CRICIÚMA DO AMANHÃ

PLANO DIRETOR PARTICIPATIVO

**AUDIÊNCIA PÚBLICA
E
REUNIÃO DO CONSELHO DE
DESENVOLVIMENTO MUNICIPAL – CDM**

10/11/2022

1) Processo N° 649030 – SINDUSCOM – SINDICATO DA INDÚSTRIA DA CONSTRUÇÃO CIVIL DO SUL DE SC

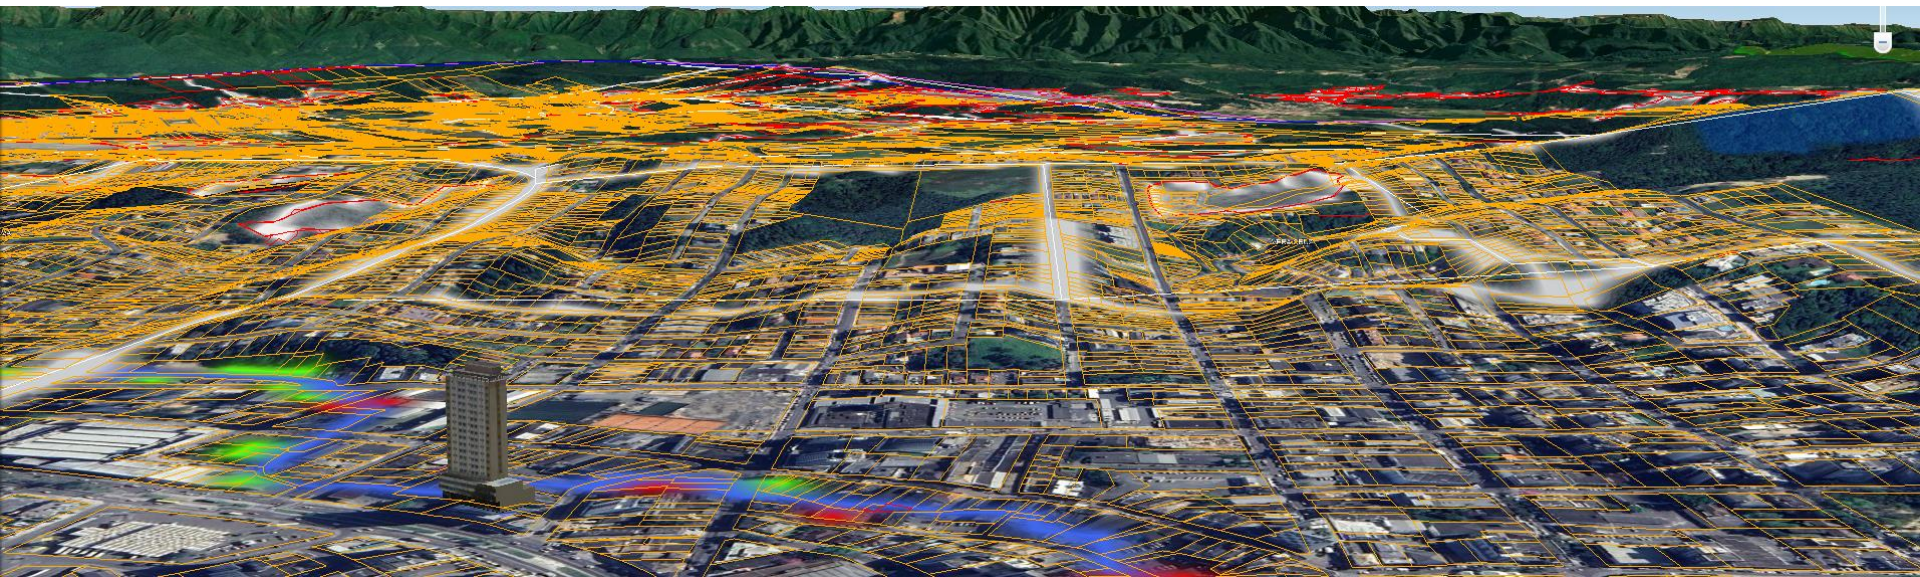
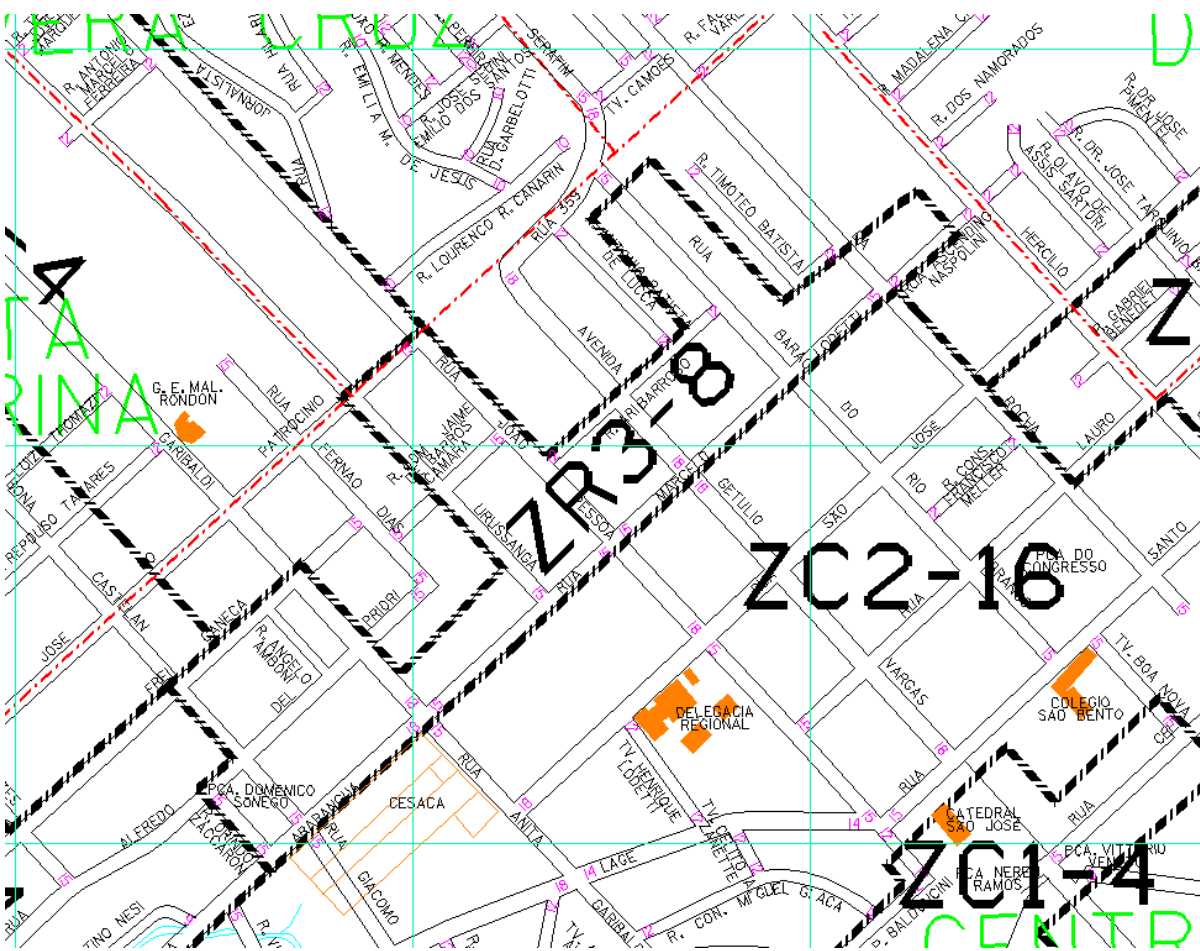
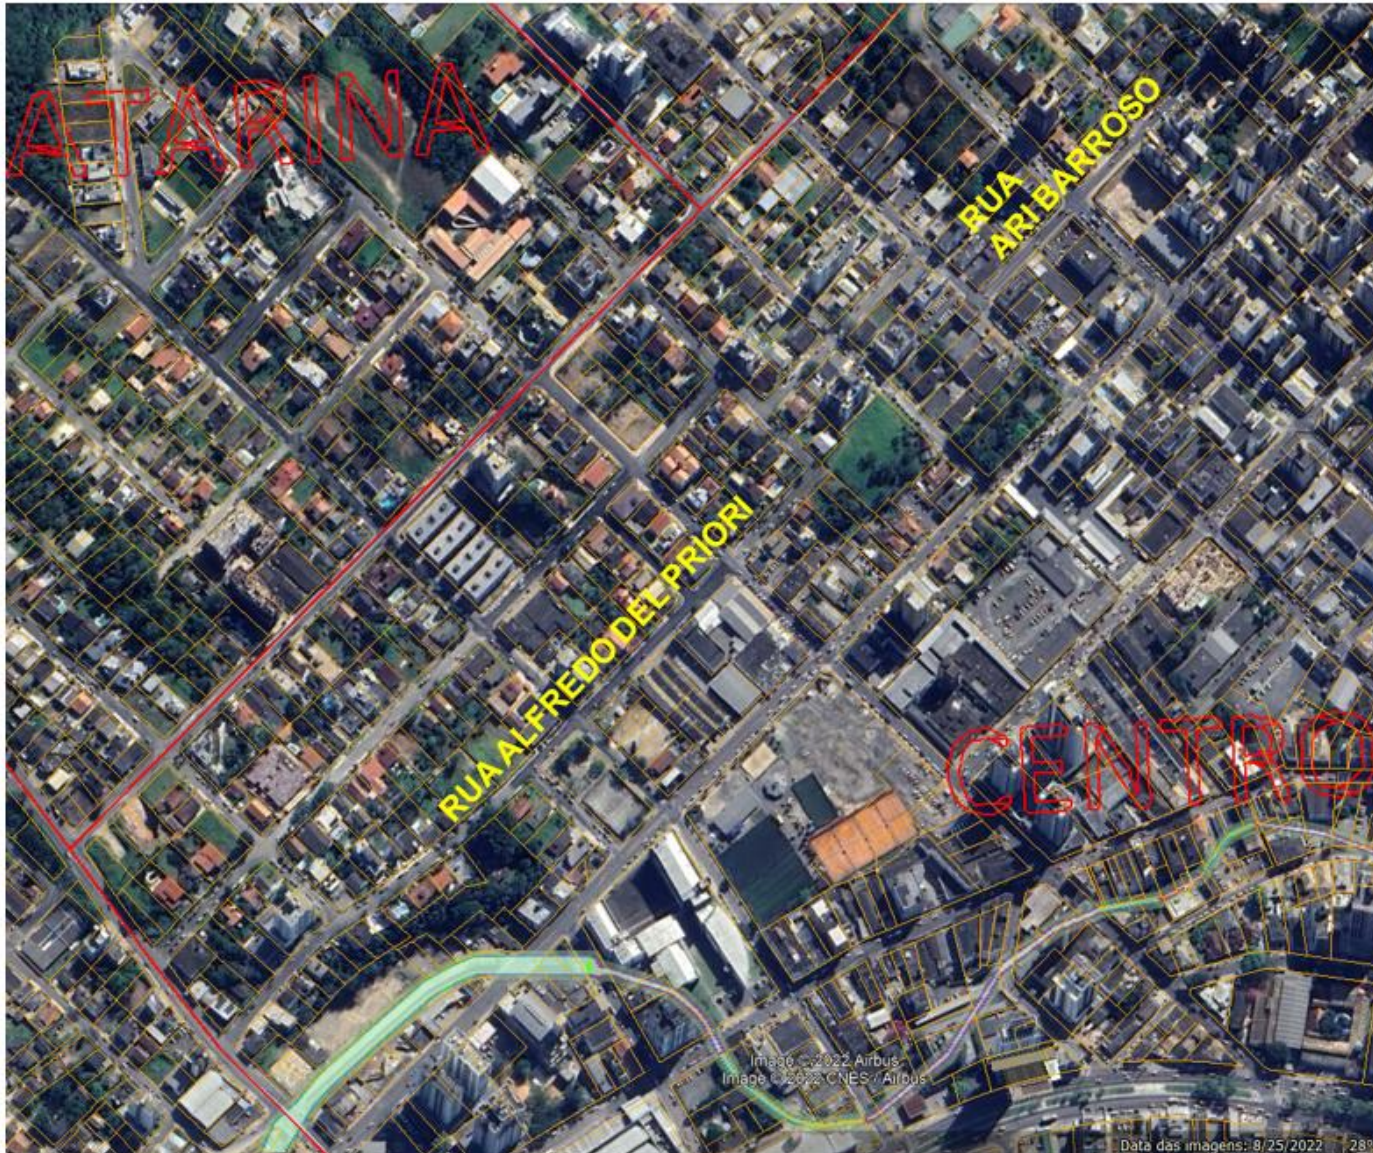
Porém, a DPU foi pelo indeferimento para a correção do zoneamento do solo urbano para essa rua, de ZR3-8 para ZC2-16 (zona central 2 – 16 pavimentos), como requerido. Pois, esse zoneamento (ZR3-8) já possibilita a verticalização.

Outro fato que vai contra a correção do zoneamento, é que a Rua Araranguá/Rua Marcelo Lodetti foi e é o limite da zona central desde o Plano Diretor de 1999.

Após a apresentação e discussões a respeito desta solicitação ficou decidido pelos membros da Câmara Temática II que a DPU fará levantamento técnico quanto a possibilidade de ampliação da zona de uso do solo ZC2-16 para outras vias, verificando as possibilidades existentes nas proximidades, para a maior densificação urbana, em áreas antes totalmente residenciais que estão perdendo a sua característica de residencial exclusivo, permitindo assim um melhor aproveitamento da infraestrutura já existente nas proximidades. Processo retirado da Pauta do CDM para a reunião de 06/10/2022 e retorna com a análise em 20/10/2022 na próxima reunião da Câmara Temática II.

Proposta 2 de correção do zoneamento de uso do solo

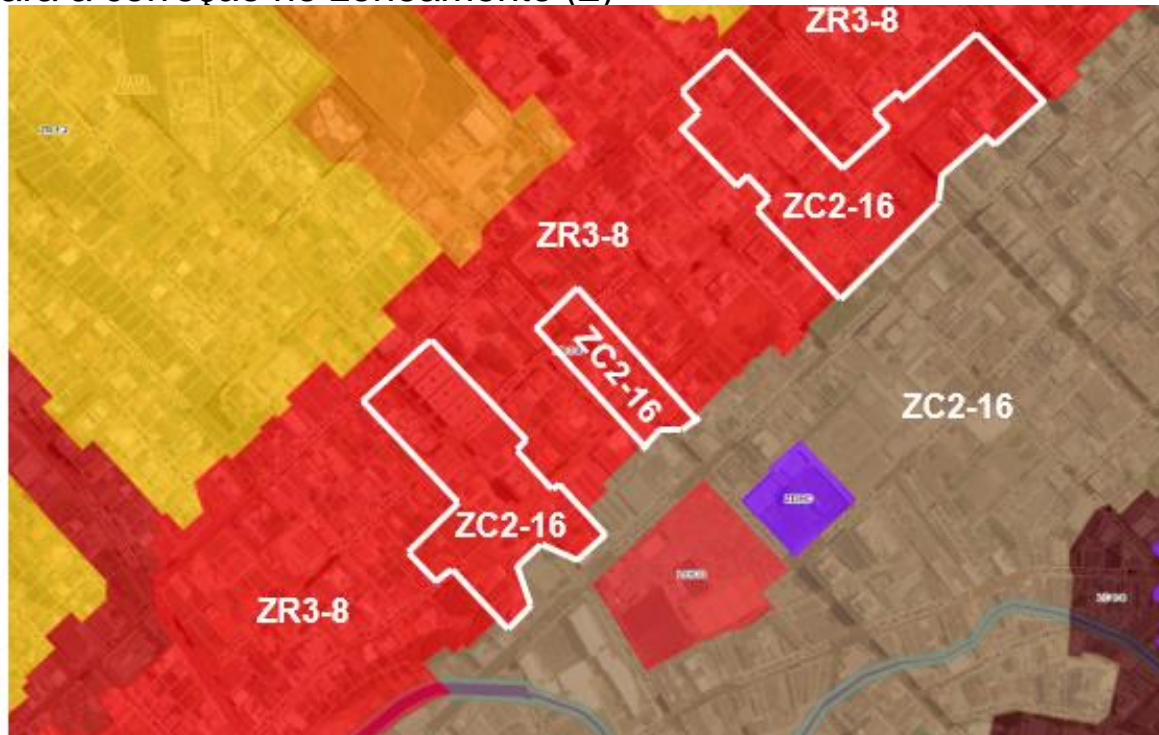
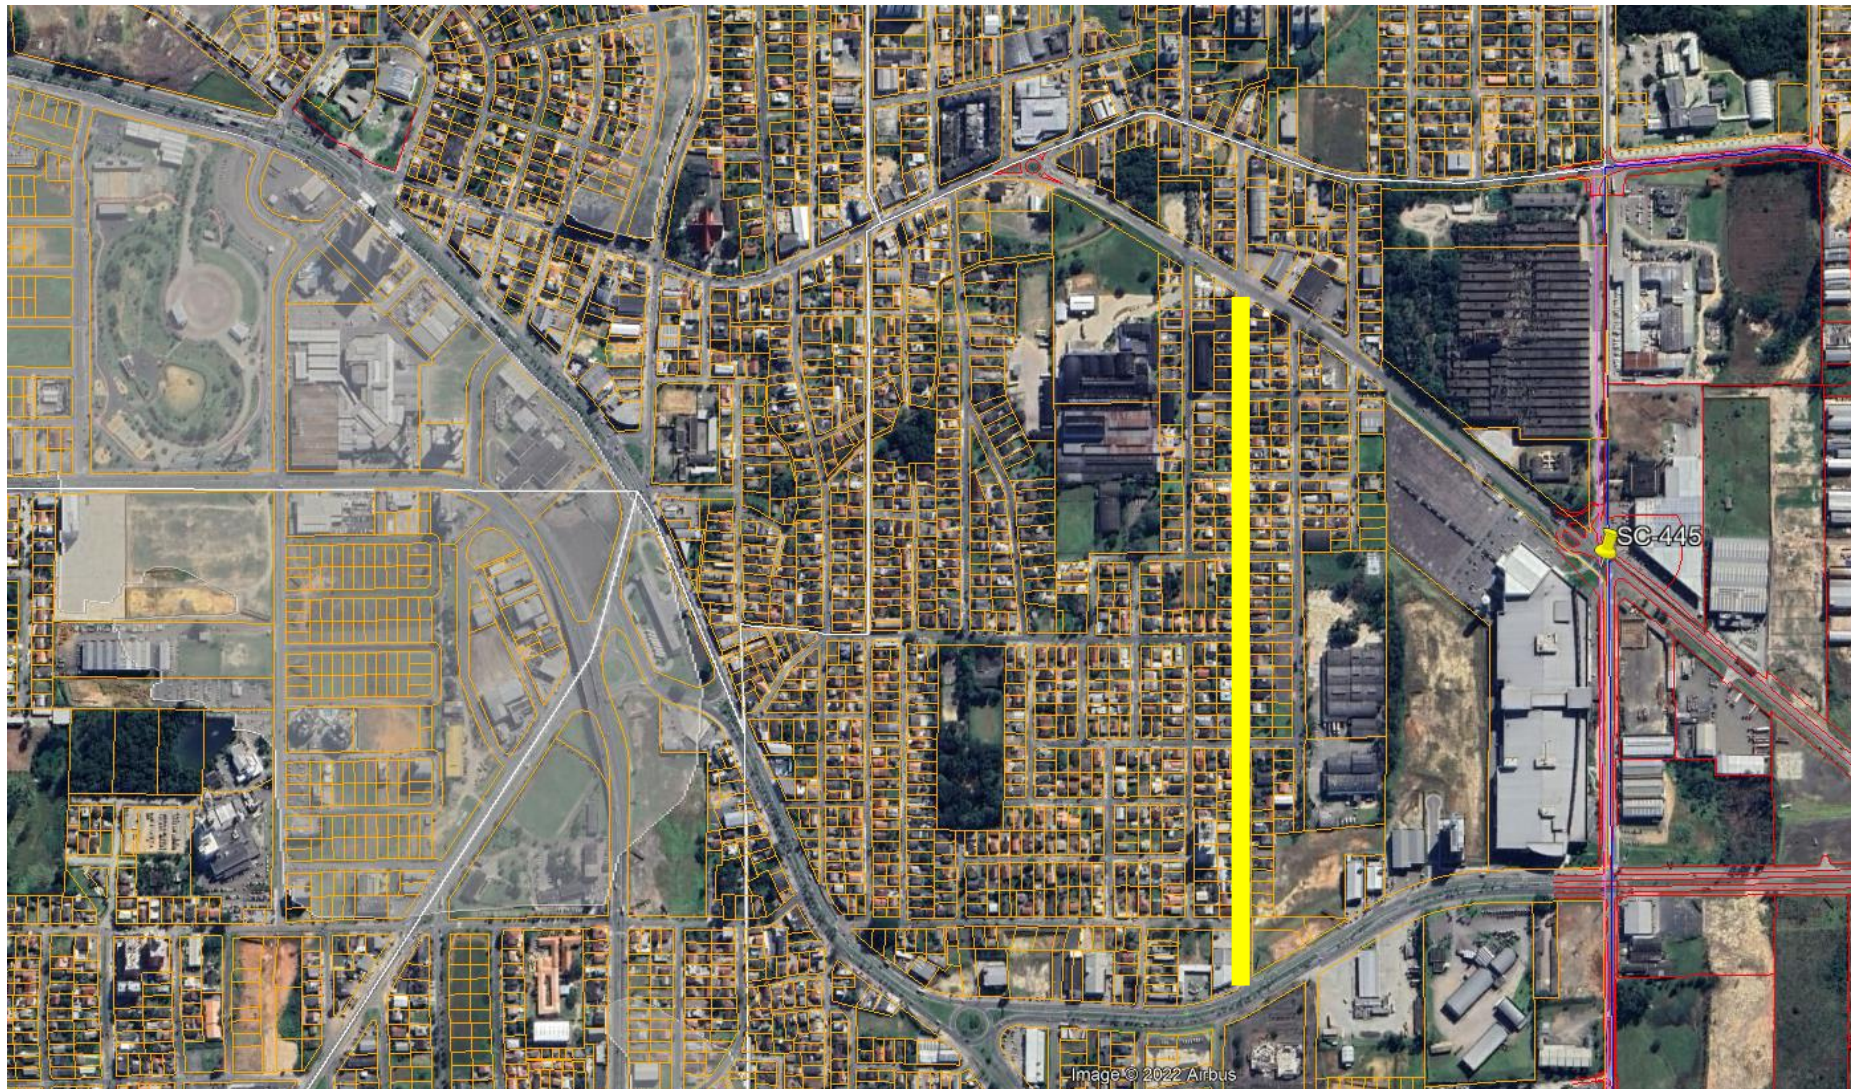
Pensamos que no caso da Rua Alfredo Del Priori, não deveria haver a correção de zoneamento do uso do solo em toda a rua, somente um espraiamento deste zoneamento central em alguns pontos, inclusive em parte da Rua Eugenio de Bona Castelan. Quanto a Rua Ari Barroso, devido a proximidade desta rua com a Rua João Pessoa e Av. Getúlio Vargas, pensamos que a mesma poderia ter o seu zoneamento de uso do solo corrigido.

Porém consideramos essa possibilidade de correção, observando uso do solo existente X topografia:

Após a apresentação e discussões a respeito desta solicitação houve uma sugestão de um outro traçado apresentado para essa correção de zoneamento aos membros da Câmara Temática II, que concluíram por fim, ser a mais coerente. Sendo essa linha de correção seguindo pela Rua Barão do Rio Branco, pela Rua Ari Barroso até a Rua João Pessoa, retornando pela Rua Araranguá até a Rua Anita Garibaldi e dessa rua seguindo pela Rua Alfredo Del Priori até a praça da antiga CESACA e seguindo pela Rua Araranguá até a Rua Celestino Nesi, neste trecho poderia haver a correção do zoneamento de ZR3-8 para ZC2-16.
